## COMMUNE D'AUSSOIS

### Synthèse des avis des personnes publiques associées et réponses proposées

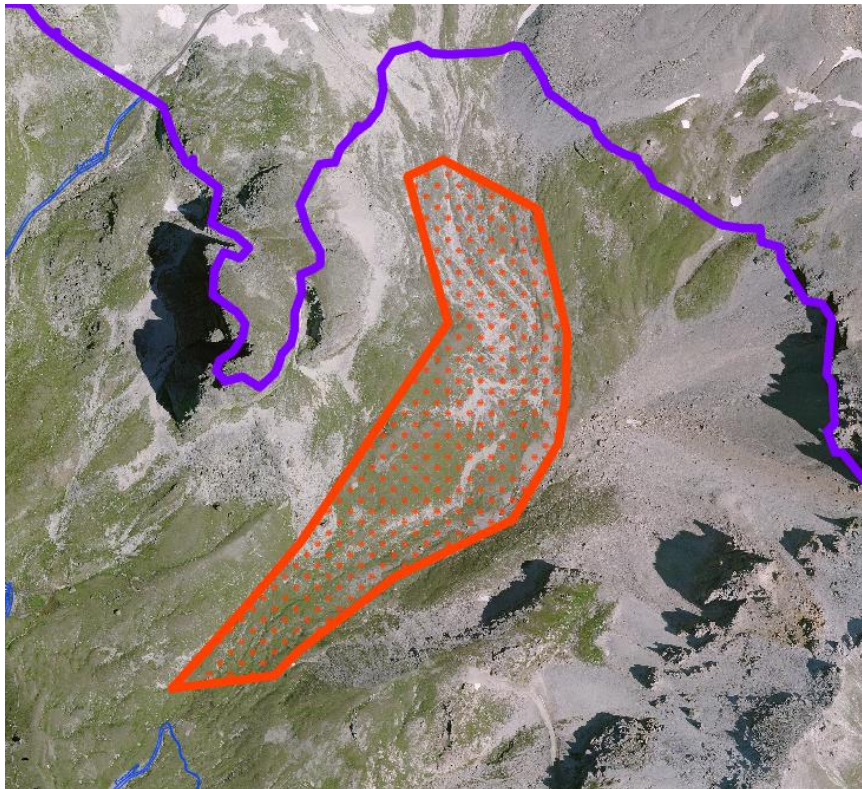
Remontée du Grand Châtelard : lecture mal aisée du fait de l'absence de points de repère identifiables. Mais impact semble limité sur le cœur.

→ Une carte (cf. ci-dessous) qui positionne le haut de la remontée par rapport à la limite du PNV, sera ajoutée dans le rapport de présentation du PLU, afin de démontrer que cette remontée n'affecte pas le cœur de parc.
